高浜発電所 安全審査資料
4
2022年1月21日

高浜発電所 1 号炉、2 号炉、3 号炉及び 4 号炉 原子炉設置変更許可申請書 新旧比較表

関西電力株式会社

第3図 発電所全体配置図（添付書類八 第2.4.2図）

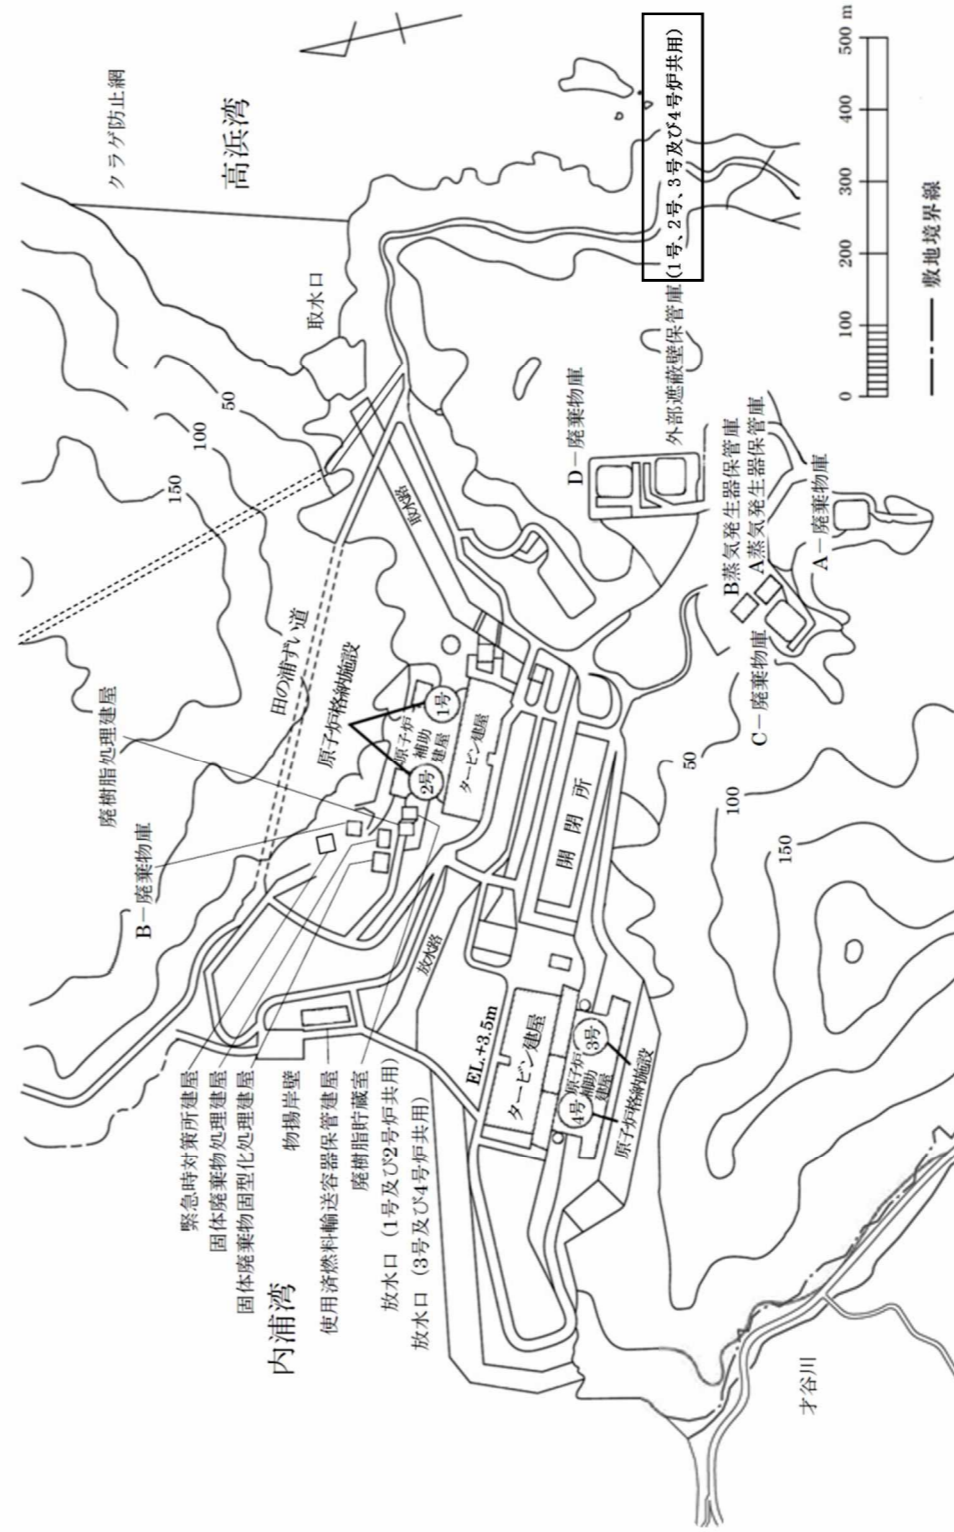
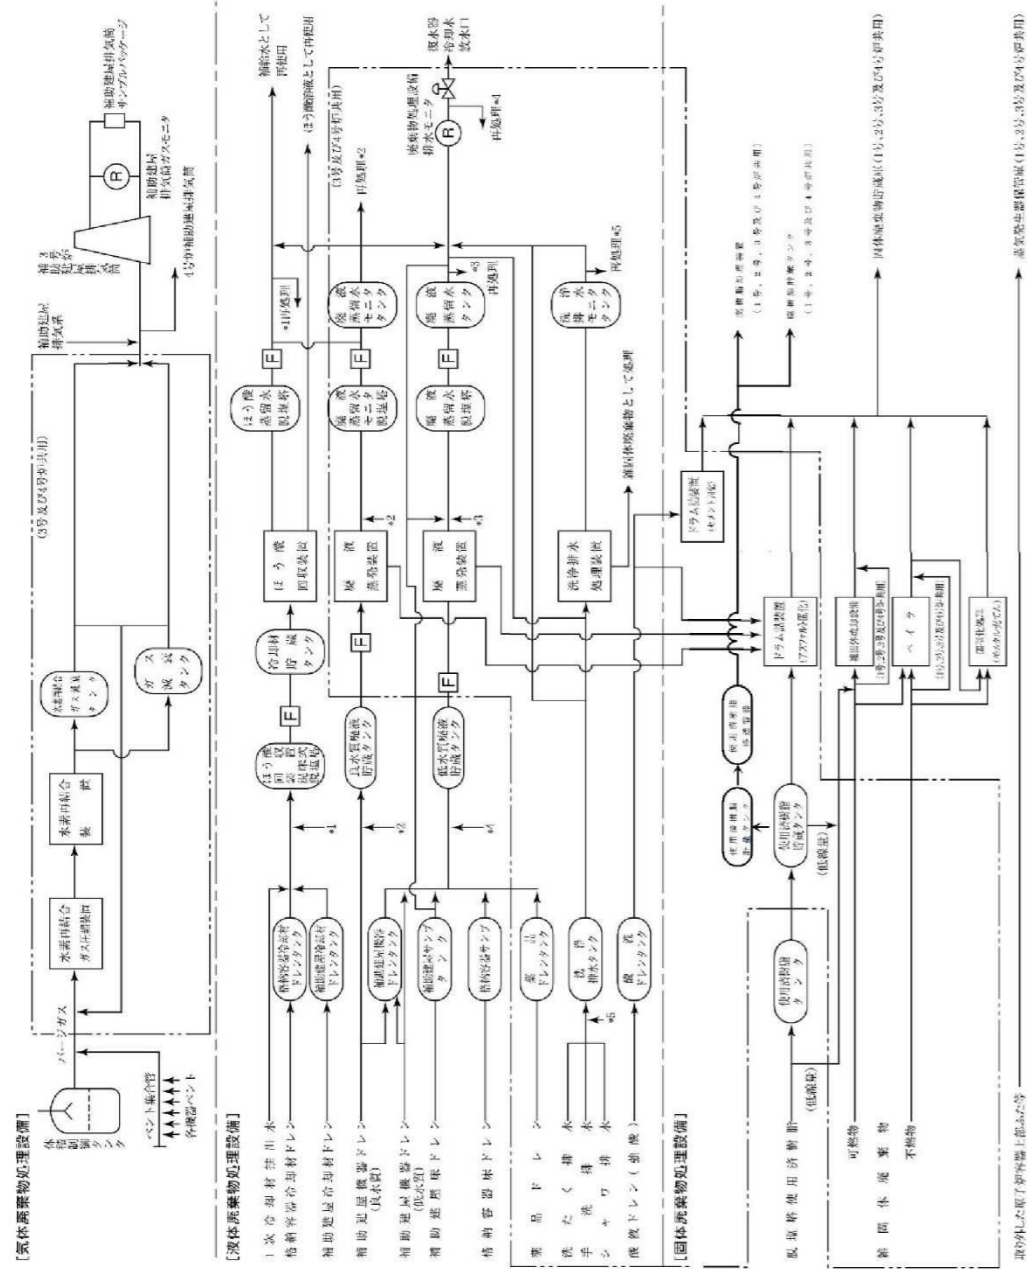
外部遮蔽壁保管庫の共有化

第21図 放射性廃棄物の廃棄施設の流路線図（添付書類八 第7.1.1図）

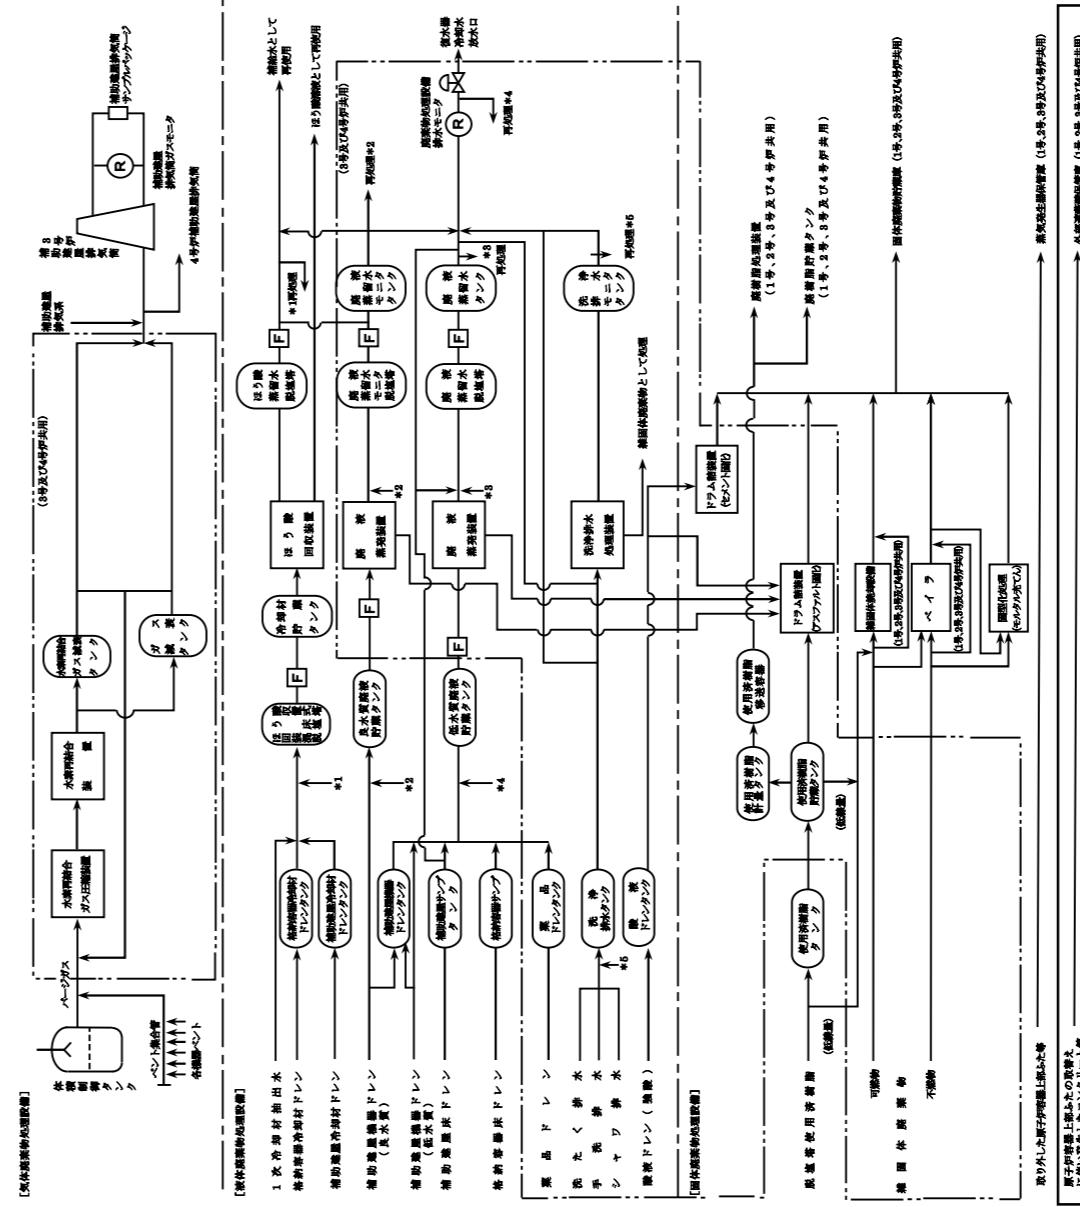
外部遮蔽壁保管庫の共用化

第2.1図 発電所全体配置図

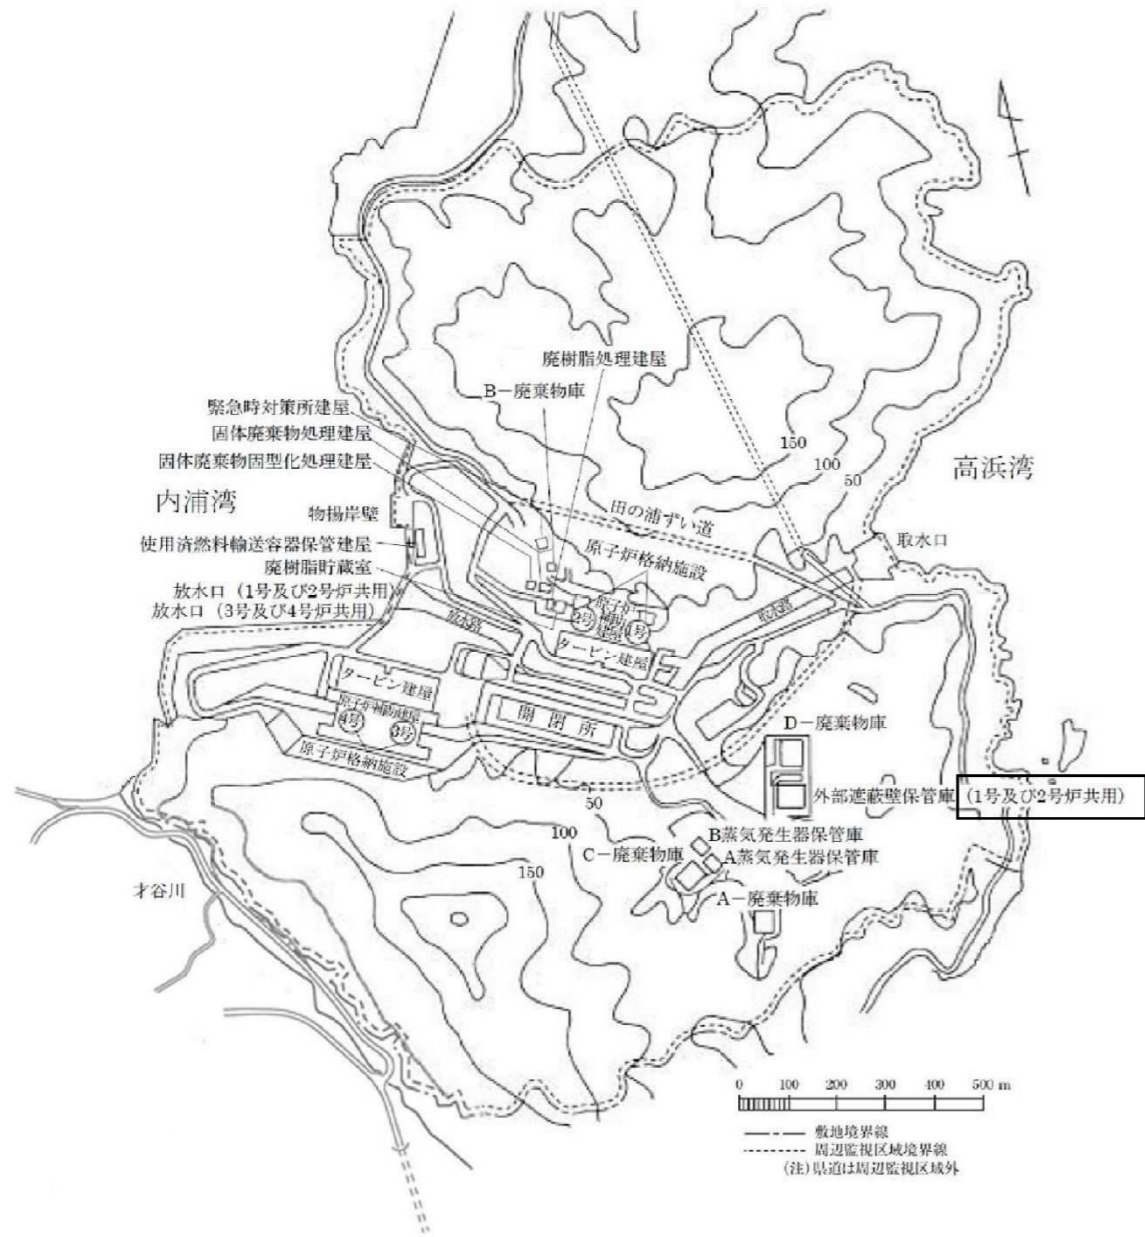
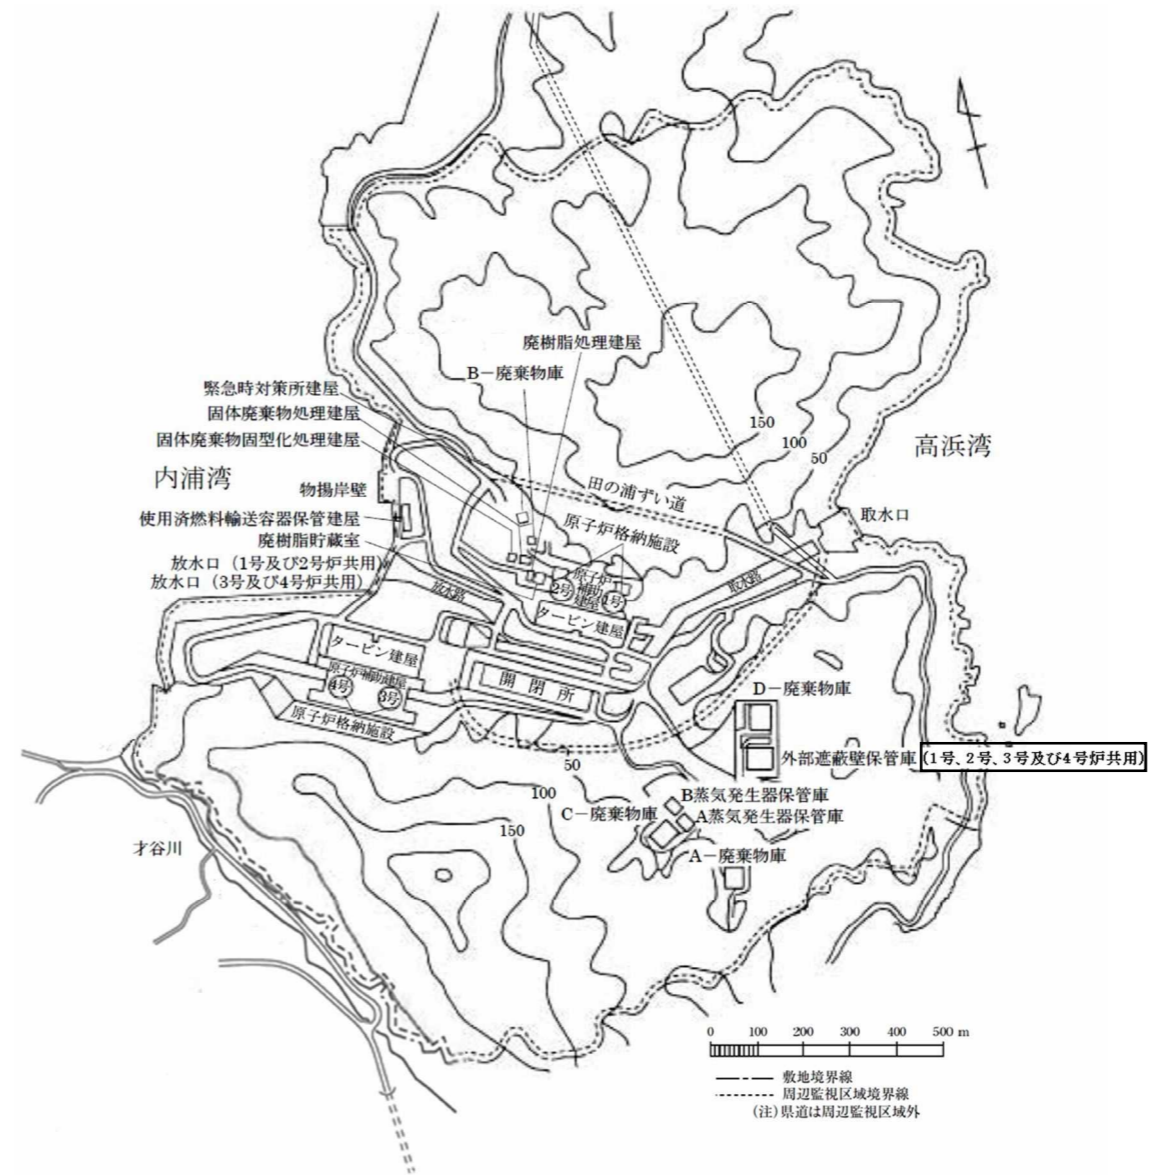
外部遮蔽壁保管庫の共用化

第 2.4.2 図 発電所全体配置図

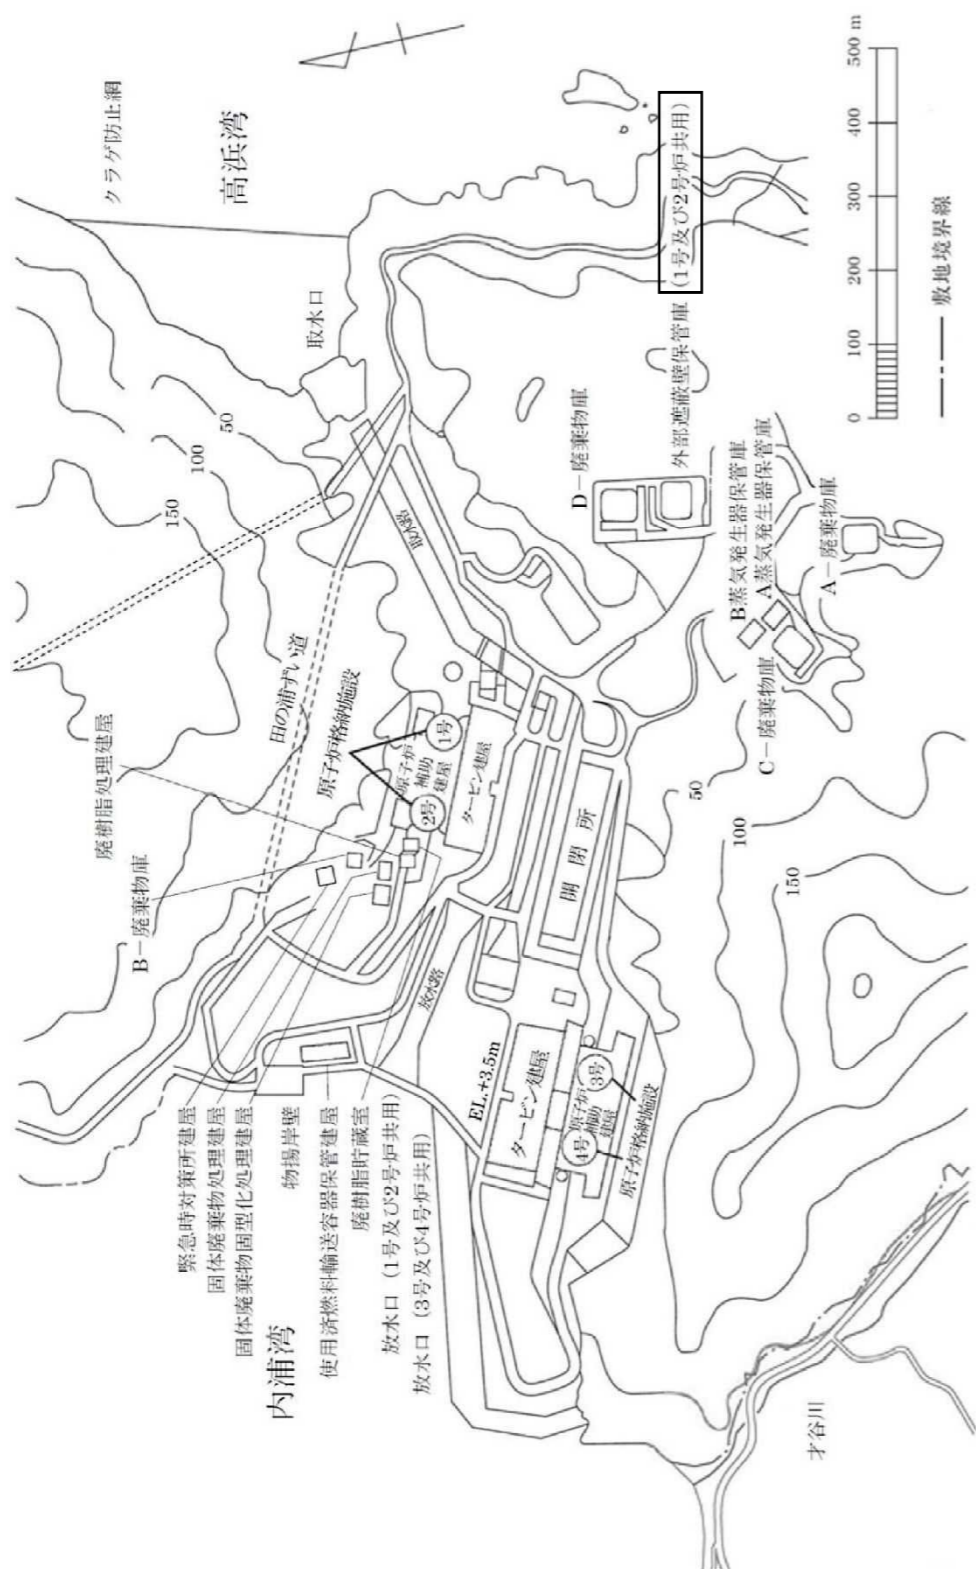
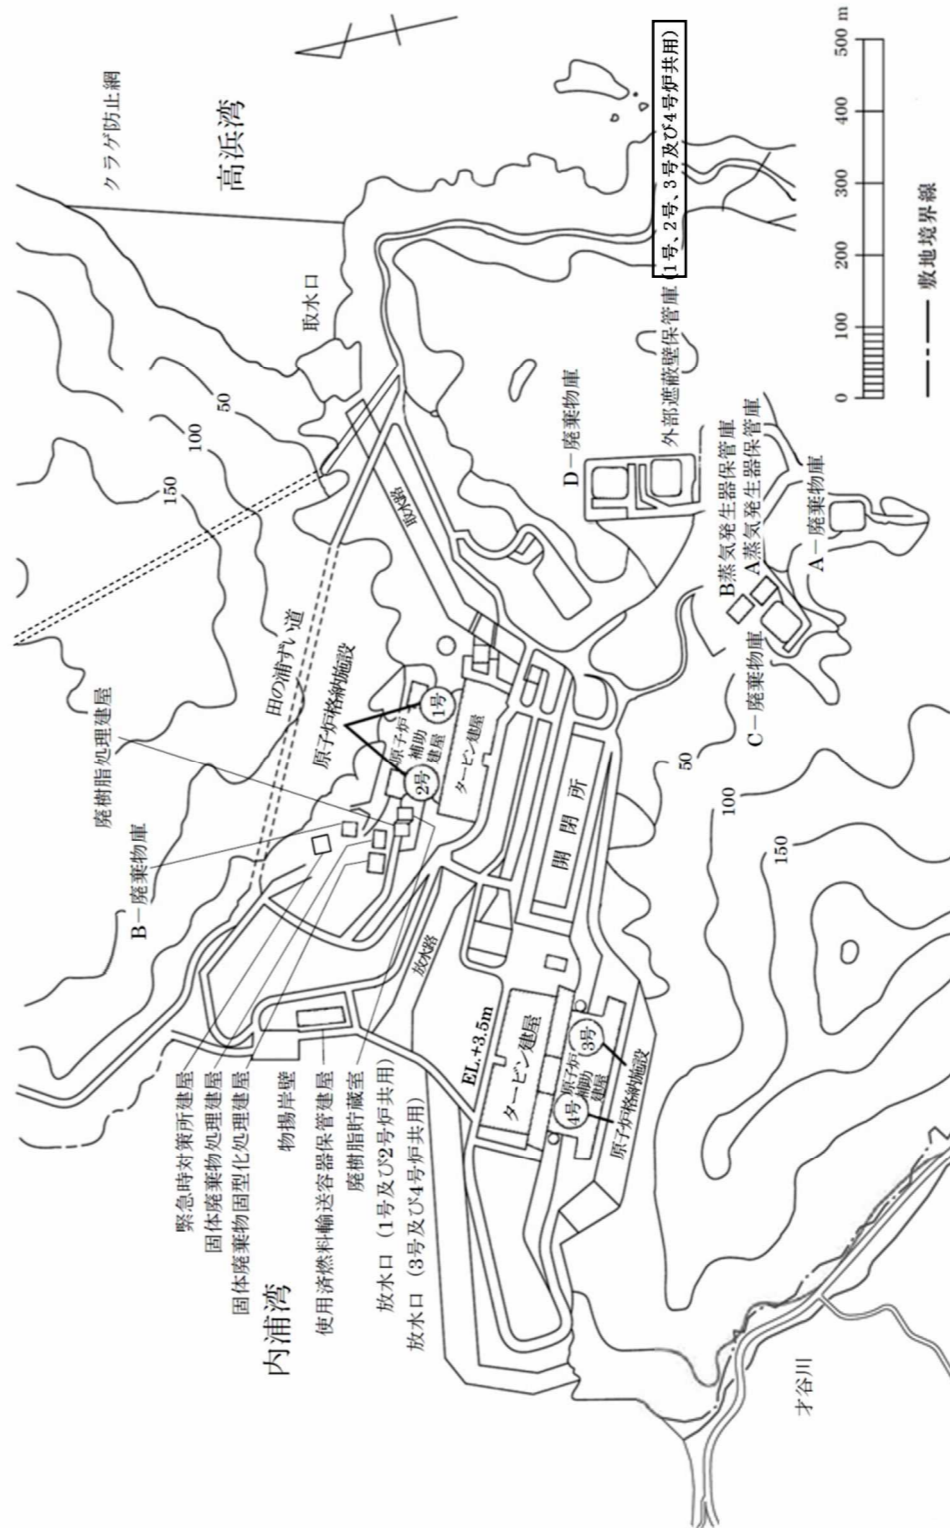
外部遮蔽壁保管庫の共有化
